# ヤマトシジミをダシにした導水路は許せない

-国土交通省による木曾川感潮域必要流量の欺瞞的設定-

2009. 6. 20

山内克典

図1

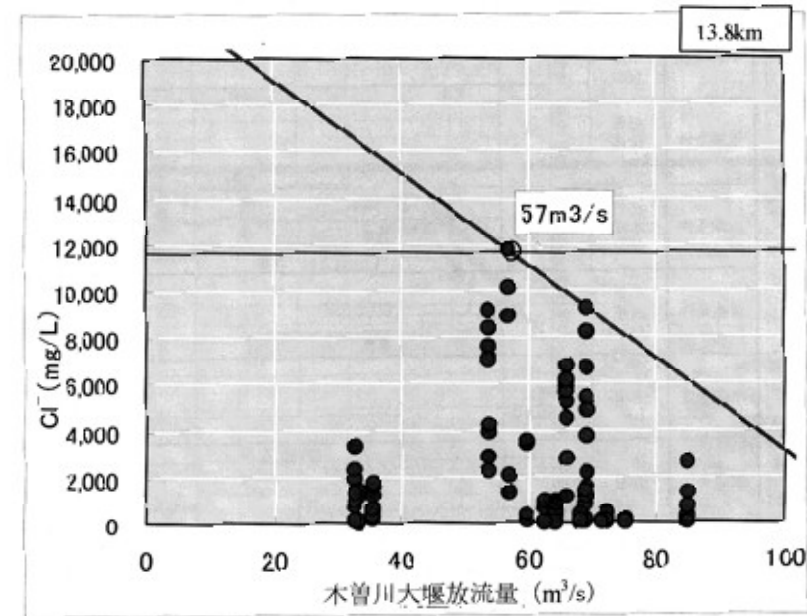
国土交通省の「木曾川水系河川整備基本方針(案)平成19年7月」では塩化物イオン濃度と流量の関係式を作成したとあるが、「業務報告書」では「関係式」は作成されていない。「基本方針(案)」作成過程で付け加えられたものであろうが、どのような根拠、意図に基づくものか、大きな疑問が残る。資料6。

解析時に、成戸流量で、 $100\text{m}^3/\text{s}$ 以上の流量時のデータはすべて除外された。例えば、資料7を見よ。

13.8 km地点の調査から設定された維持流量では、それより下流において「塩化物イオン濃度11,600 mg/lを上回らないという条件」を満足できないことは明らかである。例えば、8.2km地点では、 $98\text{m}^3/\text{s}$ (流量  $100\text{m}^3/\text{s}$ 以上時のデータを除外しないなら約 $130\text{m}^3/\text{s}$ )の流量を必要とする(資料7)。これらの結果は上記「基本方針(案)」では無視された。つまり、下流のヤマトシジミは見捨てられた。なお、13.8 Km 地点は、平成6年の異常湧水時(成戸流量0)にもヤマトシジミにまったく被害のなかったところである。資料8。

「木曽川水系河川整備基本方針(案)平成19年7月」では塩化物イオン濃度と流量の関係式(「基本方針」の図における直線関係)を作成したとあるが、「平成18年度木曽三川下流部河川環境管理基本方針検討業務報告書」では図の直線は「包絡直線」であり、関係式ではない。

「基本方針(案)」の、「関係式」は虚偽記載というべきか？その意図は？

# 長潮－若潮時に調査しなかった国土交通省の 塩分データは使えるか！？

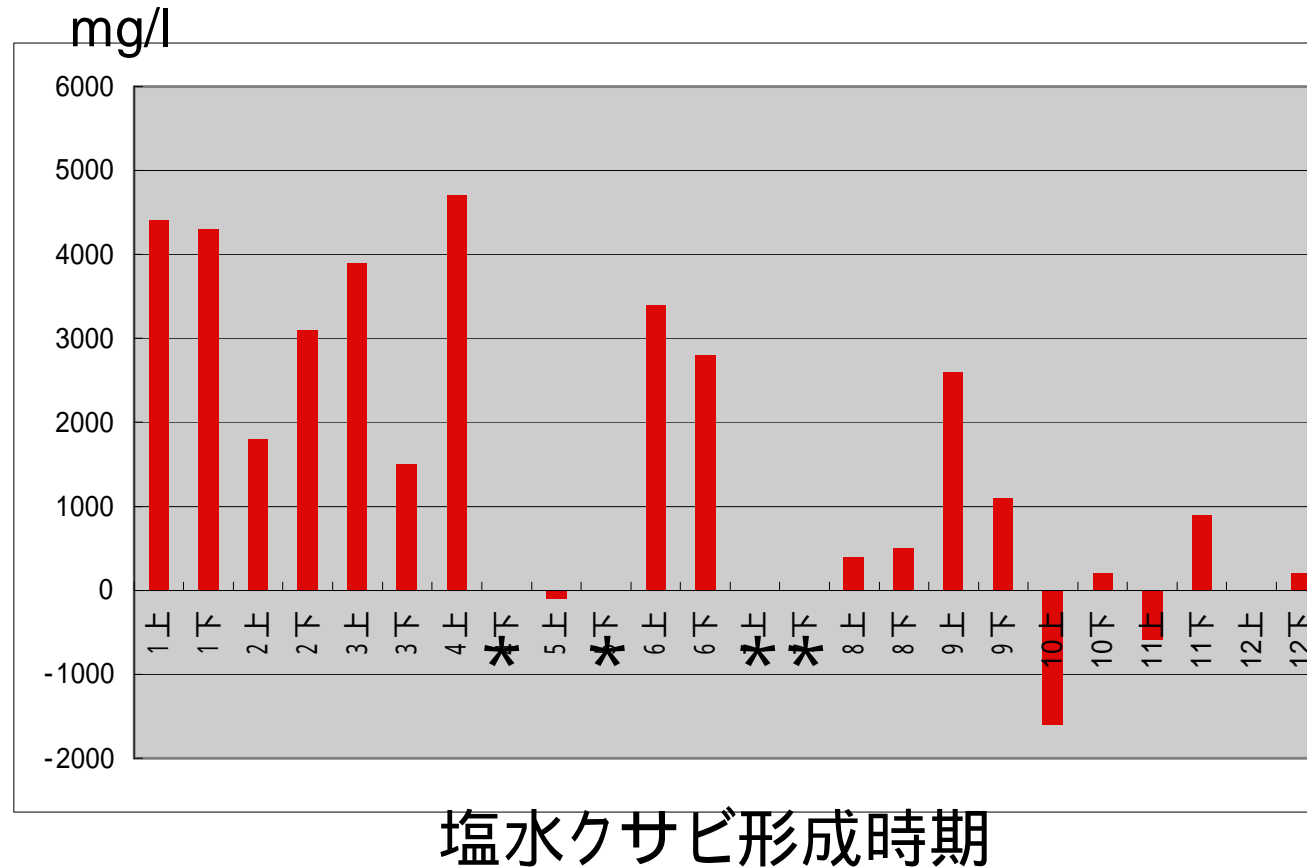
国土交通省の調査は大潮、中潮および小潮時になされたので、各塩水クサビ形成時の最高塩分濃度を把握できなかった。

平成6年11月10日(小潮) 長良川3.7 km~5.4 km地点における塩分濃度。  
(建設省・水資源開発公団 1995より)。

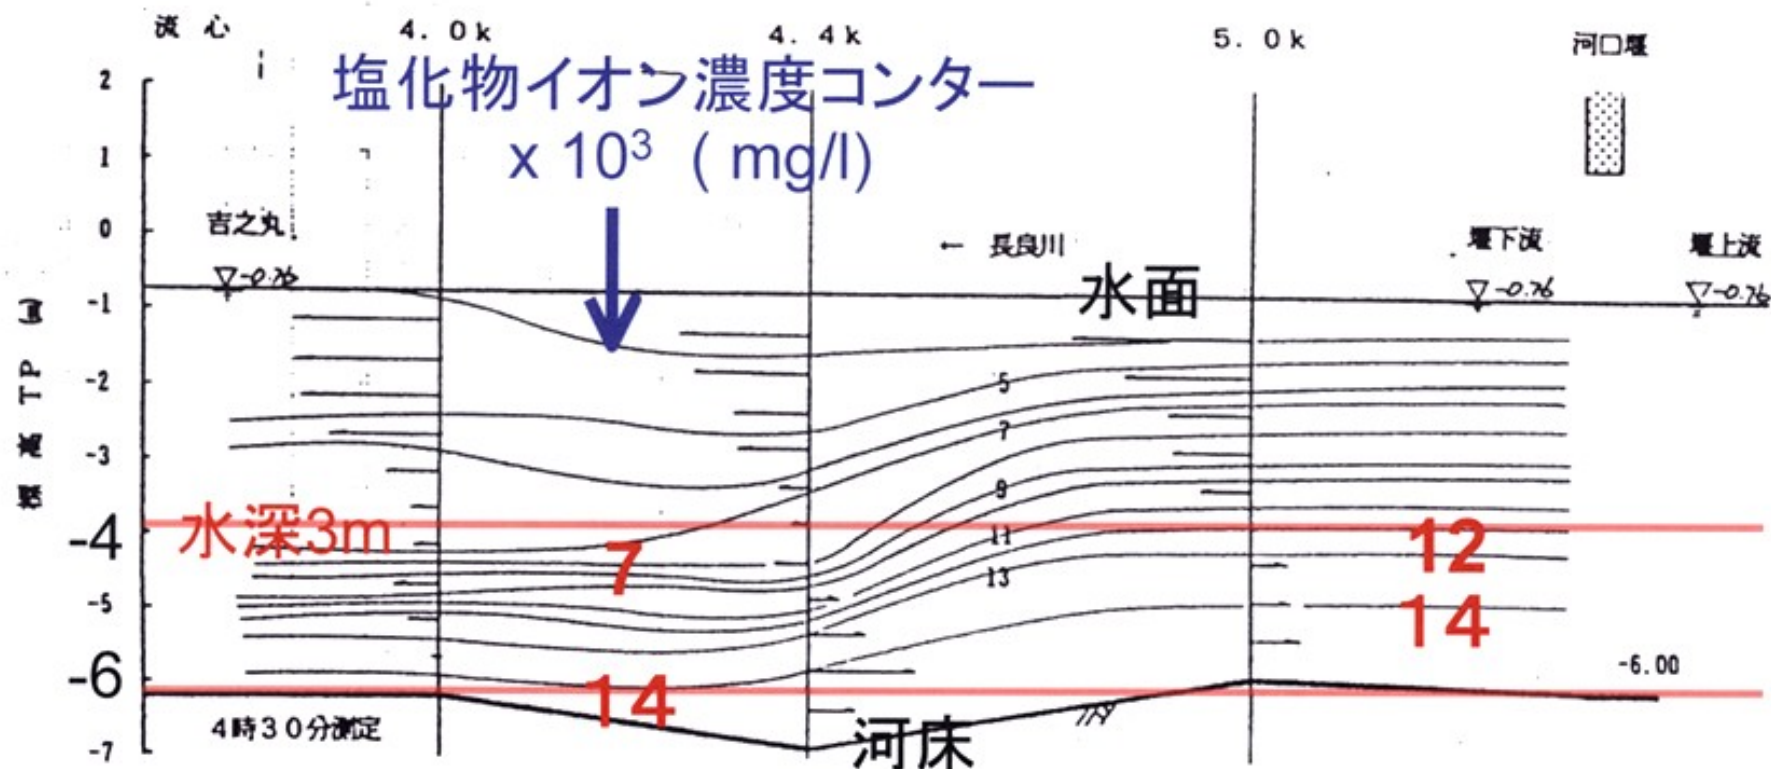
国土交通省の調査は、水深1m,2m,3mについてなされたので、ヤマトシジミの多産する河底の塩分濃度を把握できなかった。たとえば、長良川では水深3mと河底(水深T.P. -6m)とでは、塩化物イオン濃度は2000~7000mg/l違うこともある。

図 6.5.9-1 ヤマトシジミの生息環境として必要と思われる流量

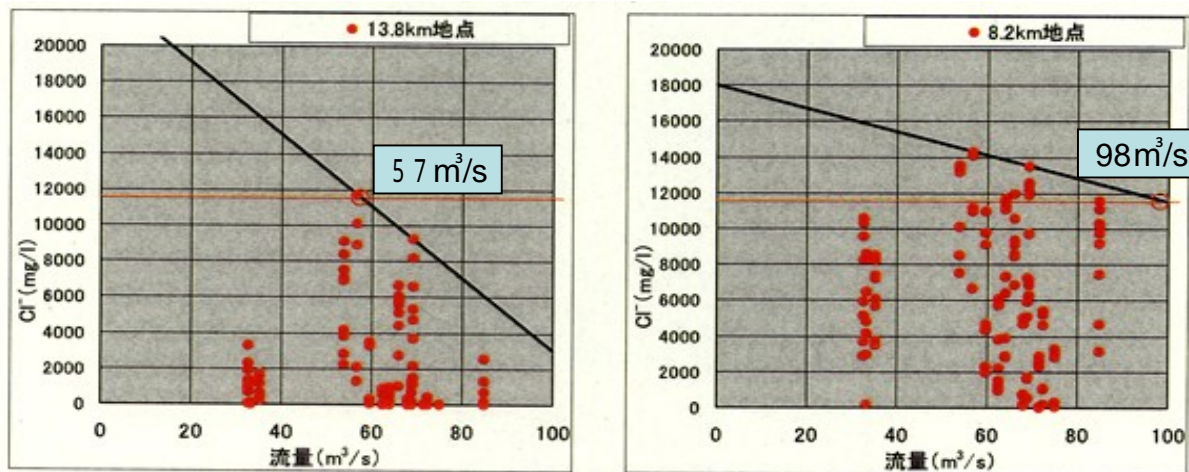
13.8 km地点より下流地点の必要流量(成戸地点流量)は $50\text{m}^3/\text{s}$ を大きく上回る。

しかし、下流地点の結果は除外され、13.8 km地点の必要流量 $50\text{m}^3/\text{s}$ のみが採用された。つまり、13.8 kmより下流のヤマトシジミについては、斃死を容認する必要流量の設定である。

8.2km地点

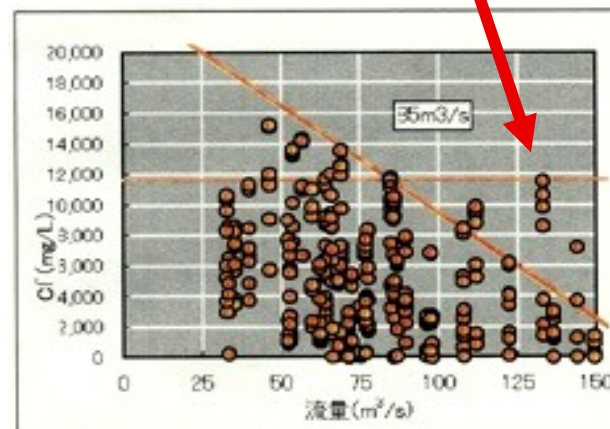
成戸流量 $100\text{m}^3/\text{s}$ 以上の流量時の流量/塩分データは分析から除外された。  
除外しないと、約 $130\text{m}^3/\text{s}$ の流量が必要という結果になる。

図-6-2-1 河川域の貝類調査位置図

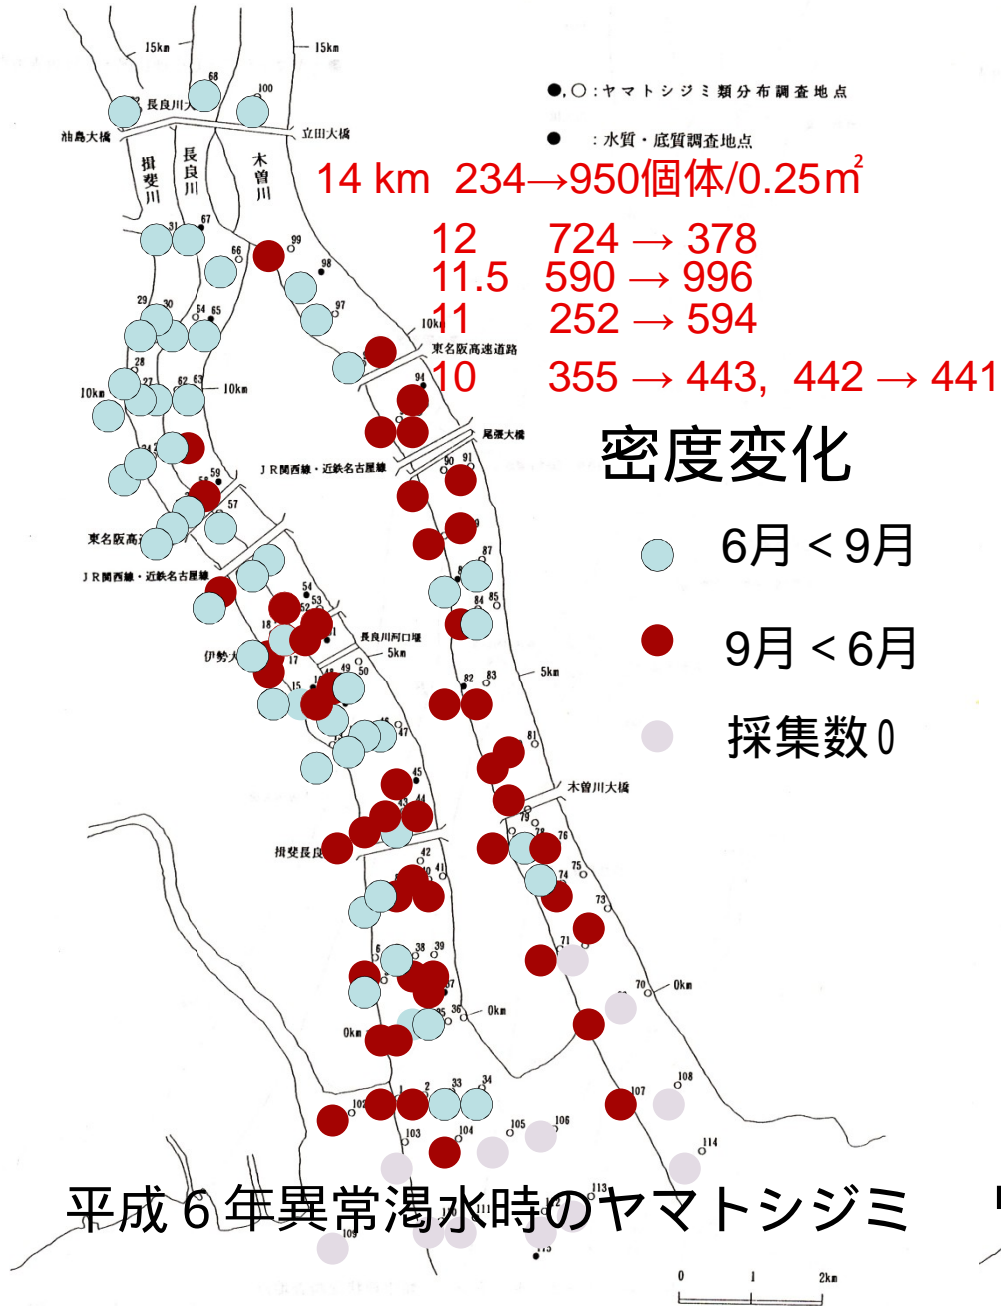
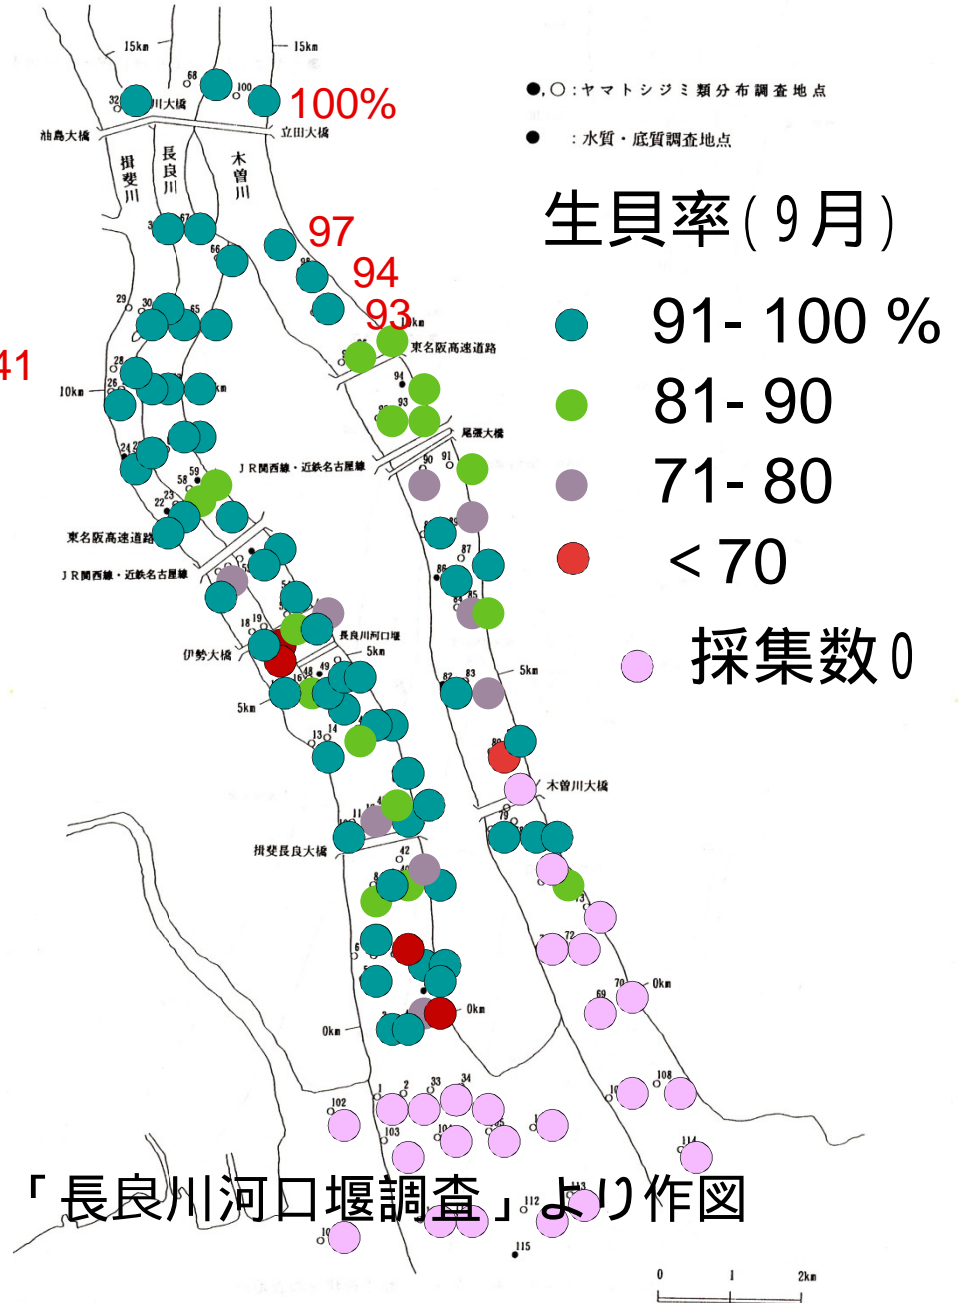
# 13.8 km地点は、成戸流量ゼロの時もヤマトシジミの斃死はなかった

## 資料9 木曽川8.7km地点における塩化物イオン濃度と笠松流量

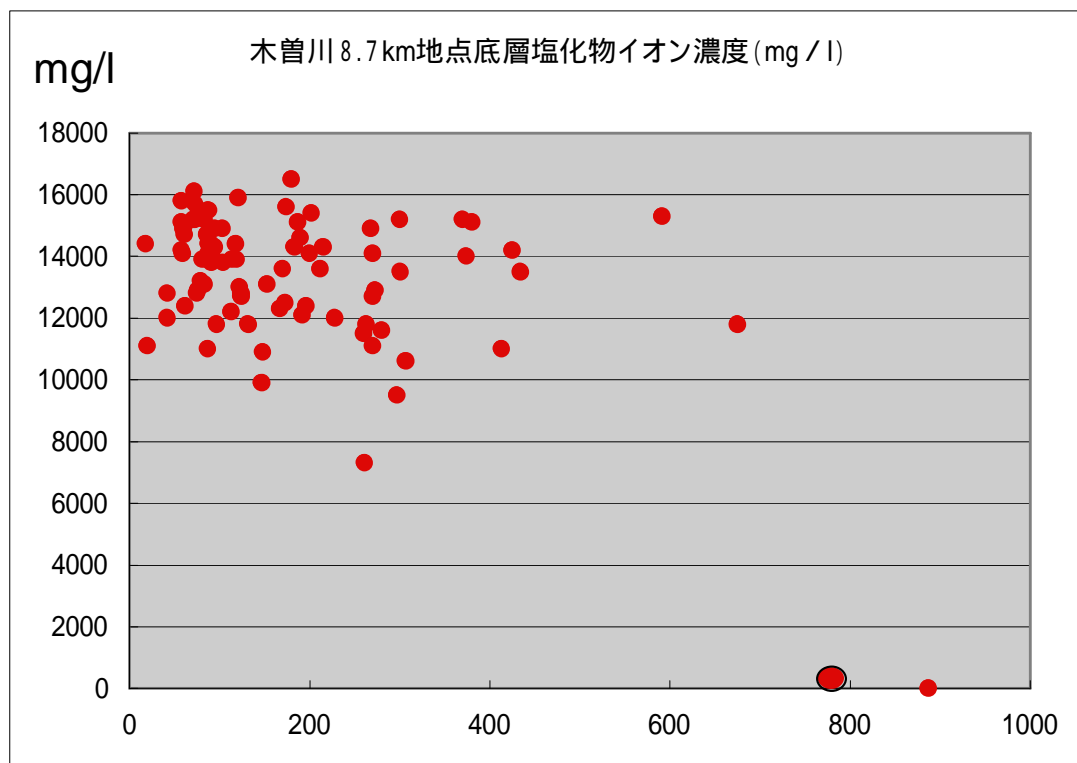
塩化物イオン濃度と流量の関係を木曽川8.7km地点の水質自動監視装置のデータを用いて検討した。ヤマトシジミの生息条件に関することなので、底層河川水のみ検討した。塩化物イオン濃度は、各塩分クサビ形成時（小潮から中潮にかけて）の最高値を抽出し、笠松地点の日平均流量との関係を調べた。最高値は長潮あるいは若潮時（小潮と中潮の間）に記録されることが多かった。国土交通省の2004～2006年調査は、大潮・中潮・小潮時に行われているので、各塩分クサビ形成時の最高濃度よりも低い値が記録されたと考えられる。

今回の検討結果、8.7km地点では笠松流量が約700 $\text{m}^3/\text{s}$ まで塩水クサビの形成は妨げられず、底層塩分濃度も低下しないが、約750 $\text{m}^3/\text{s}$ の流量で塩水は急激に一扫されるという結論が得られた。

## 資料10 渇水時における「緊急水」放流の効果の検討

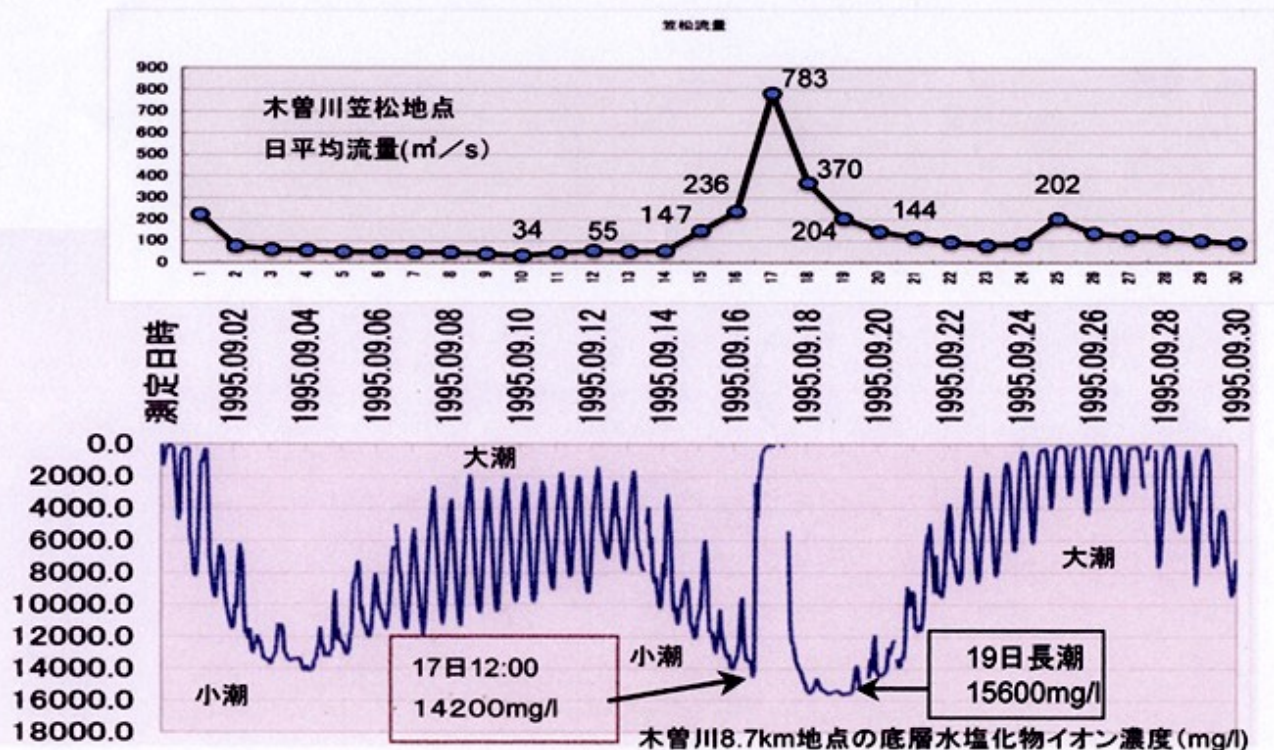
16m<sup>3</sup>/sの「緊急水」は木曾川の塩分濃度を薄めることができるだろうか。問題となるのは、高濃度の塩分が遡上する塩水クサビ形成時の底層水の塩分濃度である。塩分クサビ形成時には、「緊急水」(河川水)は塩水クサビの上を流れる。したがって、底層水の塩分濃度を低下させることはない。資料5に8.7 km地点における塩分濃度と笠松流量を示す。1995年渇水解消時の9月15、16日に、木曾川笠松地点流量は、50m<sup>3</sup>/s以下から100、200m<sup>3</sup>/s以上に増加した。しかし、8.7 km地点の塩分濃度は、これらの流量でも増加し続け、17日の12:00には塩化物イオン濃度14,200mg/lを記録した。17日の出水(日平均783m<sup>3</sup>/s)は一時的に塩水を一掃したが、2日後の19日には(200m<sup>3</sup>/s)15,000mg/l以上に増加している。つまり、100~200m<sup>3</sup>/s程度の流量では、塩水クサビの形成パターンや底層の塩分濃度にほとんど影響がないことを示している。
